OGGETTO: Procedura di Verifica di Assoggettabilità a VIA, ai sensi dell'art. 10 della L.R. 4/2018 e dell'art. 19 del D.lgs. 152/2006, del progetto denominato "Lotto di impianti di produzione di energia elettrica da fonte fotovoltaica "Ozzano 3" - "Ozzano 4" - "Ozzano 5"", localizzato in Via Tolara di Sotto snc. nel Comune di OZZANO DELL'EMILIA prov. (BO).

OSSERVAZIONI E RICHIESTA CHIARIMENTI

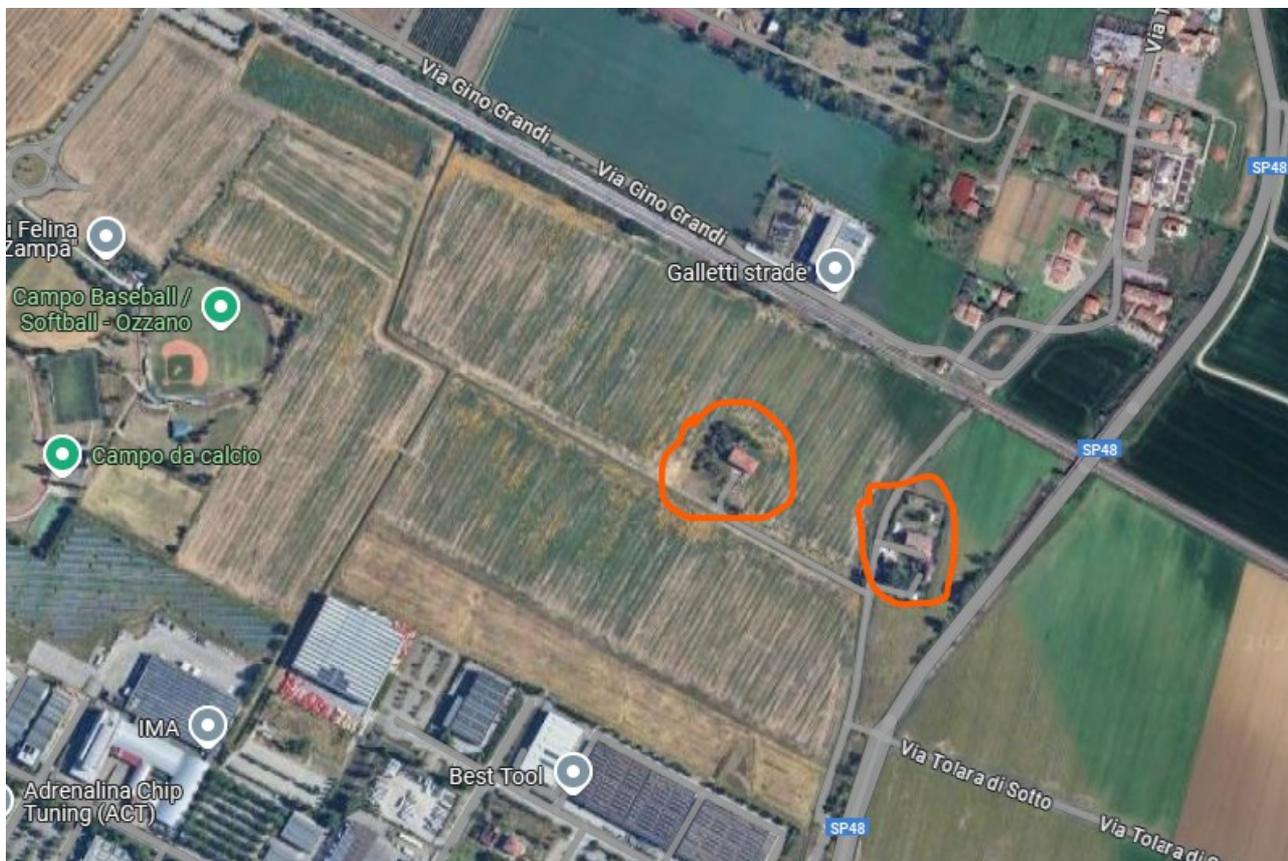
Come evidenziato nel corso dell'incontro tecnico tenutosi in modalità sincrona lo scorso 07 Novembre 2024, si suggerisce di potenziare la barriera di mitigazione del verde nei lotti denominati Ozzano 3 e Ozzano 4 nei lati che confinano con i fabbricati adiacenti evidenziati nella planimetria sotto riportata:
